**Muster:** Schleicher  
ASW 22  
ASH 25

**AD der ausländischen Behörde:**  
EASA AD 2008-0059 vom 26.03.2008

**Technische Mitteilungen des Herstellers:**  
Alexander Schleicher ASH 25 Technische Mitteilung Nr. 20  
Alexander Schleicher ASH 25E Technische Mitteilung Nr. 28  
Alexander Schleicher ASW 22 / B / BL Technische Mitteilung Nr. 16

**Gegenstand:** Austausch eines Umlenkhebels der Wölbklappensteuerung im Rumpf

Fig. 1: Position des Wölbklappen-Umlenkhebels hinter dem hinteren Querkraftrohr

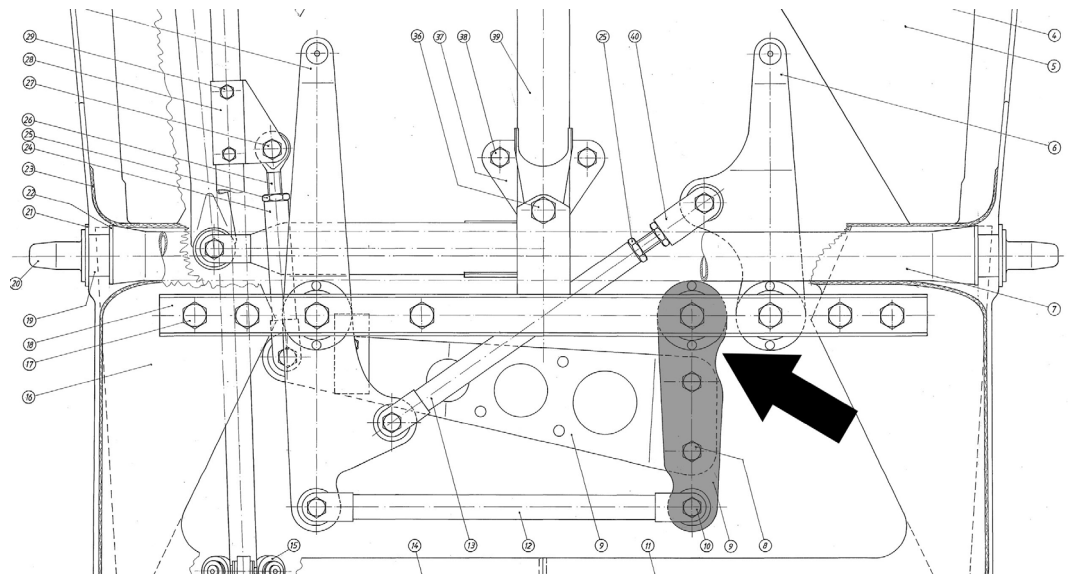
**Grund:** Bei einer ASH 25 wurde ein angebrochener Wölbklappen-Umlenkhebel im Rumpf gefunden. Bei wenigen weiteren Flugzeugen wurden Spalte und Ablösungen zwischen dem oberen Lagerflansch und dem Duralblech festgestellt, was auf einen verbogenen Umlenkhebel hindeutet. Schwarze Ränder an den Alu-Nietköpfen der Lagerflansche deuten ebenfalls auf eine Beschädigung des Umlenkhebels hin.

**Maßnahmen:** Wird bei der bis zum 30.04.08 durchzuführenden Kontrolle eine Beschädigung des Umlenkhebels festgestellt, muss dieser sofort gegen den neuen, verstärkten Umlenkhebel (AS-Teile-Nr. 250.45.0070) ausgetauscht werden. Um den Umlenkhebel demontieren zu können, müssen die beiden U-förmigen Halteschienen gelöst werden. Der gesamte Unterbau des alten Umlenkhebels inklusive der Distanzrollen wird an dem neuen Hebel montiert. Es sind neue Sicherungsmuttern zu verwenden.

Fig. 2

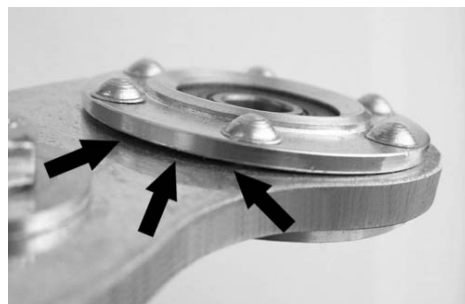
Spalt zwischen Lagerflansch und Duralhebel
